监理检查记录表

工程名称：上海化工区漕泾 20 兆瓦移动式光伏电站示范项目二期

编号：GFDZJBM14—10

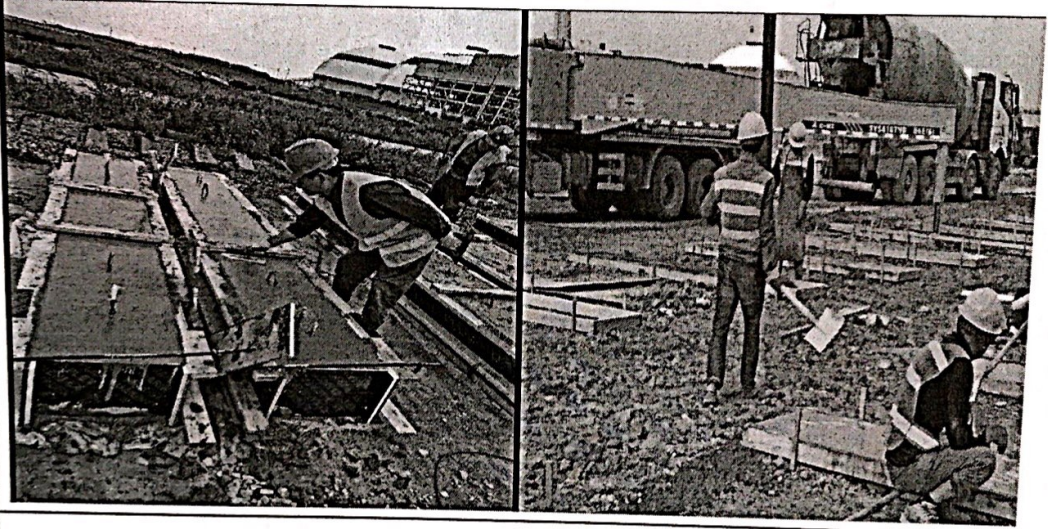
施工单位	上海上电电力工程有限公司	监理单位	常州正衡电力工程监理有限公司
检查时间	2018 年 05 月 12 日	检查地点	光伏三、七区、光伏预制场
检查类型	☒ 巡视 ☐ 定期 ☐ 专项		
施工及检查情况简述	对光伏三区条基浇筑、七区垫层浇筑、光伏预制场预制场条基浇筑场的施工、安全情况进行检查。		
存在问题	1、 光伏预制场条基浇筑时、混凝土没有凝固、过早拆除地脚螺栓固定架。 		
整改要求	条基浇筑时、等混凝土凝固后、方可拆除地脚螺栓固定架。		
垫层检查人	汪家骏	施工项目部 签收人/日期	李明
整改情况	整改完成 整改负责人：李明 日期 2018.5.12		
复查意见	整改符合要求 复查人：汪家骏 日期 2018.5.12
